„Výstavba Multifunkční sportovní a kulturní haly v Brně“

VYSVĚTLENÍ, ZMĚNA NEBO DOPLNĚNÍ ZADÁVACÍ DOKUMENTACE

Vysvětlení zadávací dokumentace č. 1 ze dne 3. 1. 2022

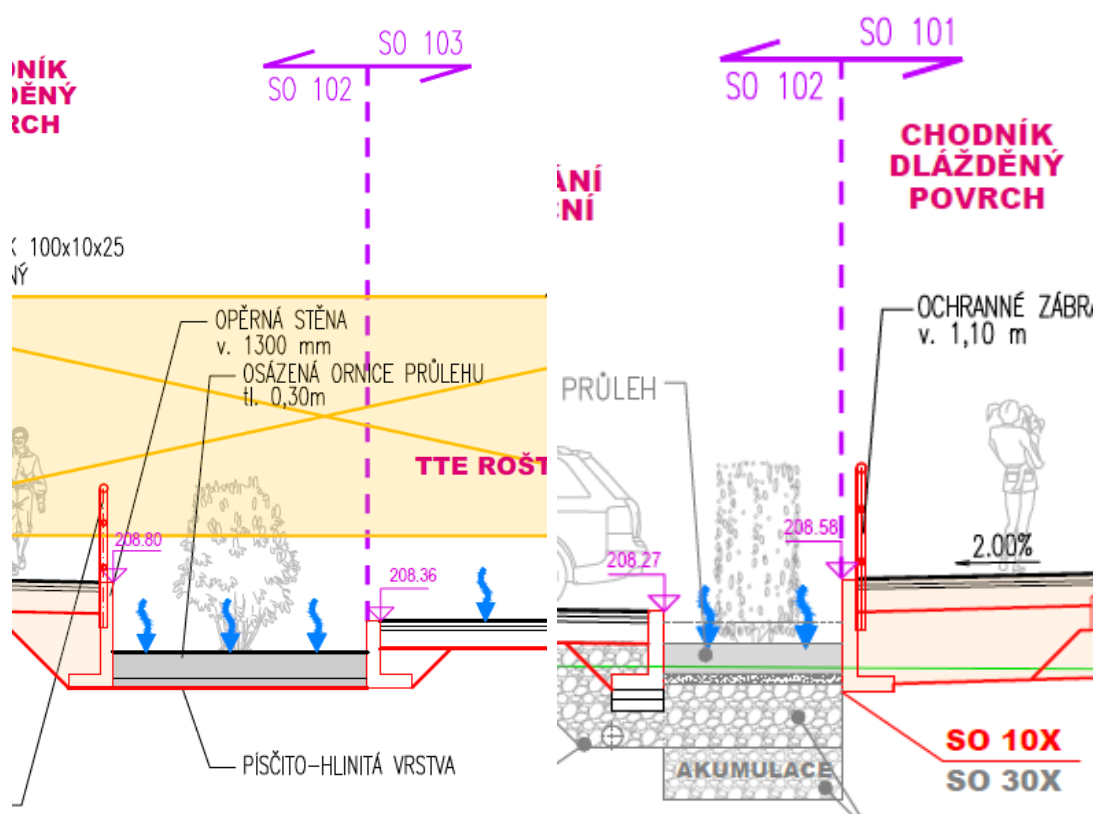
V soupisu prací „OSSENDORF - 1. STAVBA - MODRÁ - Multifunkční sportovní a kulturní pavilon 1. ETAPA [zadání].xlsx„ jsou v části SO 103b – Plocha P2 položky č.5-8 mtž a dod Opěrné zdi samonosné ze železobetonových dílců tvaru L se základem z betonu prostého dl.40.5m.

Z výkresové dokumentace je patrné, že opěrné zdi jsou i v SO 101 (dl.8m) a 102 (dl.47m) ovšem v soupisech prací těchto objektů položky pro mtž a dodávku opěrných zdí se zábradlím chybí.

Žádám o doplnění příslušných položek do soupisu prací.

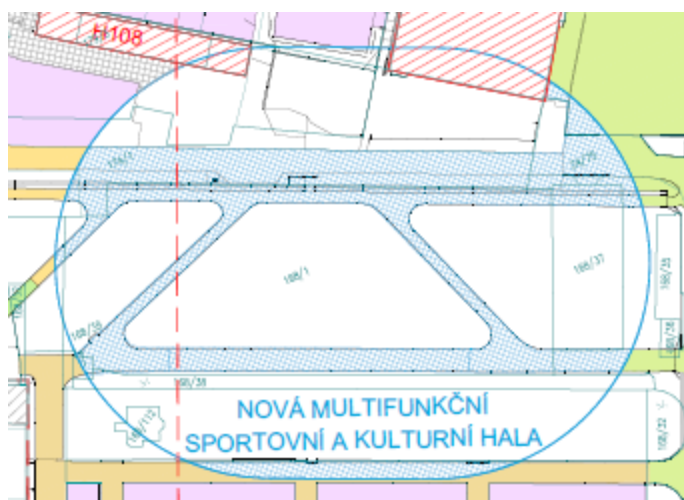
V situaci SO 002.1 – DEMOLICE ZPEVNĚNÝCH PLOCH jsou modře šrafované stávající plochy v místě budoucí haly. Tyto plochy nejsou zahrnuty v příslušném soupise prací části OKOLNÍ PLOCHY a nefigurují ani v soupise prací části HALA.

Pokud má být demolice těchto ploch součástí cenové nabídky, žádáme zadavatele o doplnění příslušných položek do soupisu prací.

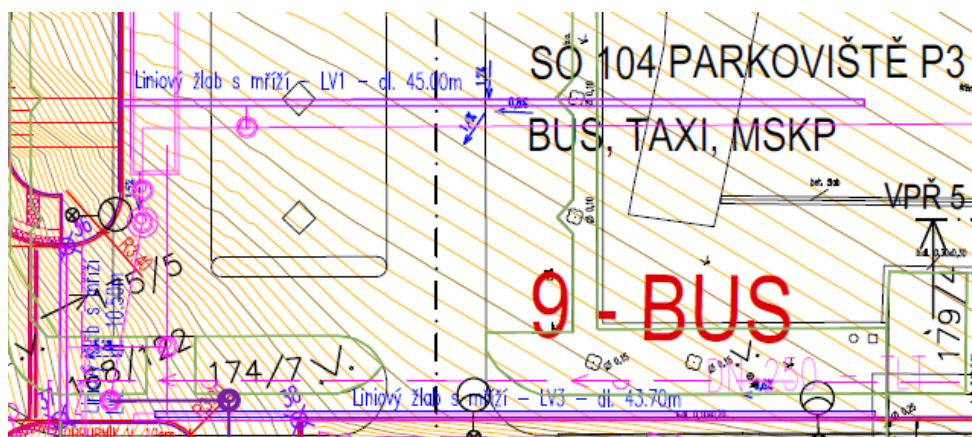
V situaci SO 104 – PARKOVIŠTĚ P3 – BUSM, TAXI, MKSP jsou zakresleny liniové žlaby (LV1-3 45,0+10,5+43,7m), které nejsou vykázány v příslušném soupise prací.

Na jihovýchodní straně parkoviště jsou v situaci zakresleny 3 uliční vpusti, které také nejsou vykázány v soupise prací SO 104.

V projektové dokumentaci D12a SK – BETON / A_MSKP_DPS_SO101_D12a_101_TZ_00.pdf - 5.3 SCHODIŠTĚ - 4) DVOURAMENNÁ SCHODIŠTĚ Z 1.NP DO 6.NP

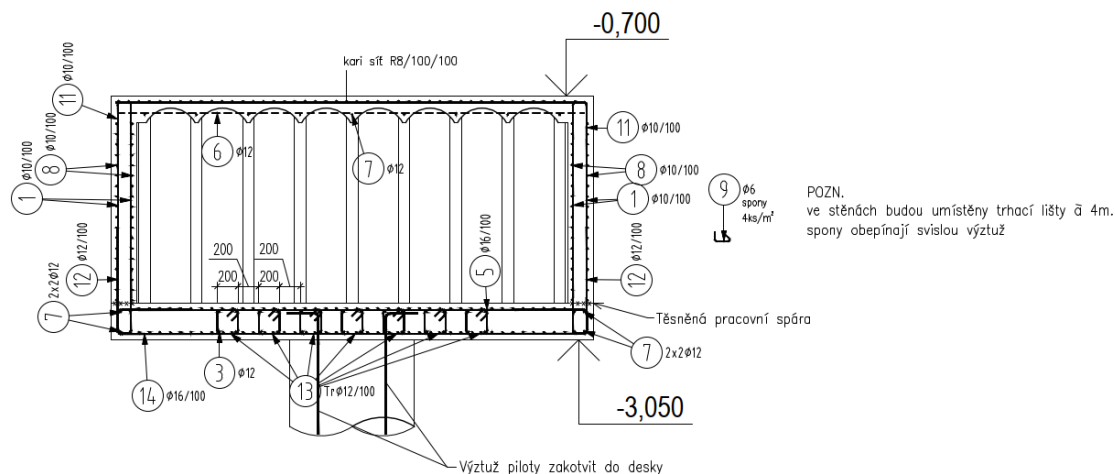
Žádáme zadavatele o doplnění položky na vylamovací lišty, přes které jsou napojeny monolitické mezipodesty na schodišťové stěny.

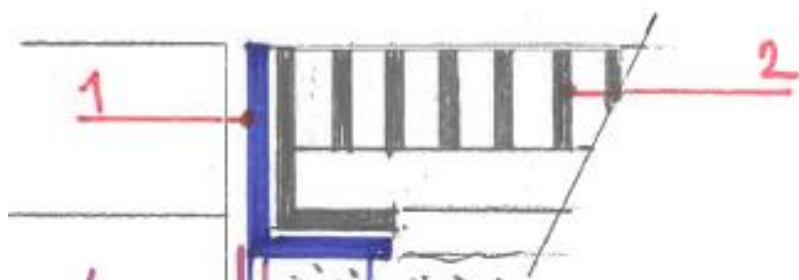
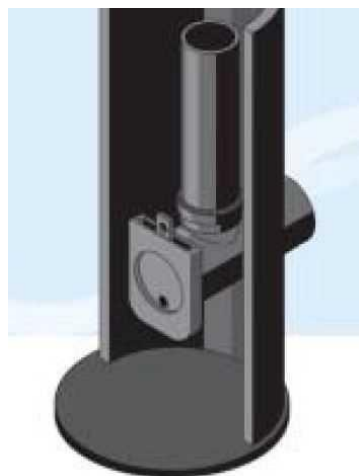
Mříže jsou ve VV definovány jako litinové s ocelovým rámem, ovšem ve výkrese 105_09_Schéma mříží.pdf je v legendě uvedeno, že rám i mříž budou ocelové:

1/ Nosný ocelový rám např. L100/65/8

2/ výplňový demontovatelný ocelový rošt – rám např. L90/60/8, horní pásnice 50/6 á 25mm, spodní křížové pásnice 30/6 á 100mm

Žádáme zadavatele o jasné zadání materiálu mříží.

ZAKÁZKA ČÍSLO	SO	DATUM	VYPRACOVAL	GENERALNÍ PROJEKTANT	ČÍSLO PŘÍLOHY
B-19-103-100 3174-30	SO.101	09/2021	ING. ONDŘEJ VLACH ING. JAKUB HOLÁČEK	A PLUS A.S. ARCHDESIGN, S.R.O.	550-33

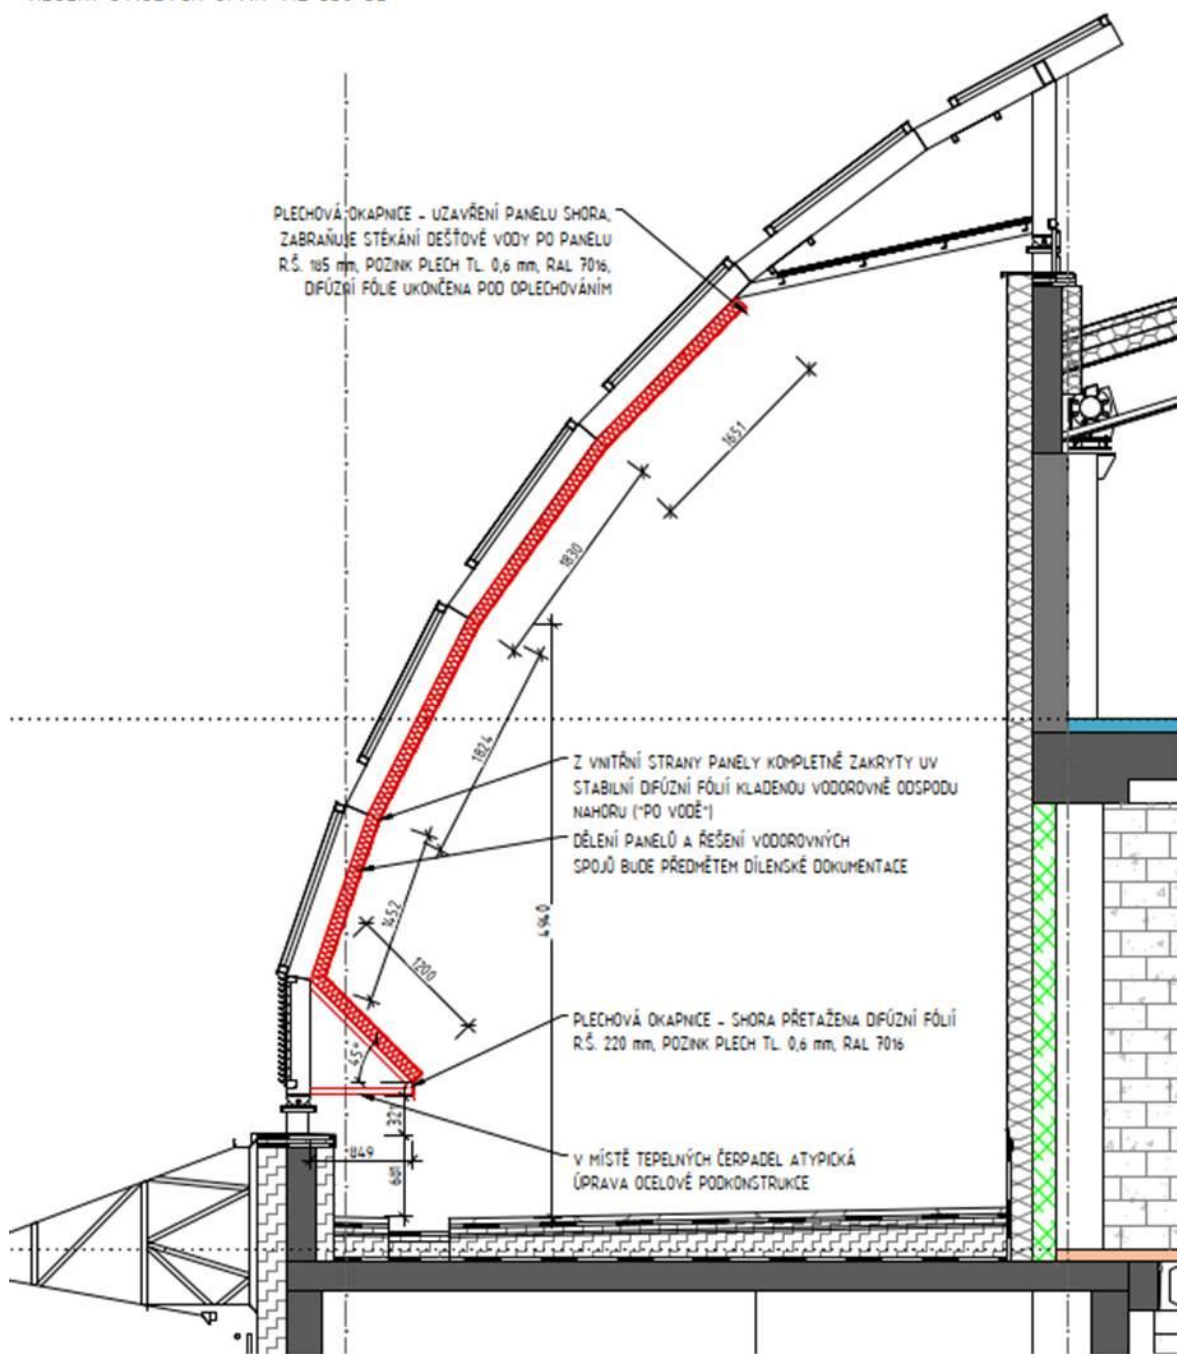
V příloze 550-33 je mimo jiné požadována atypická úprava ocelové konstrukce v místě tepelných čerpadel (dolní část kce).

Nikde v projektu ani ve výkazu výměr jsme nenašli přesnou specifikaci co by tato úprava měla zahrnovat.
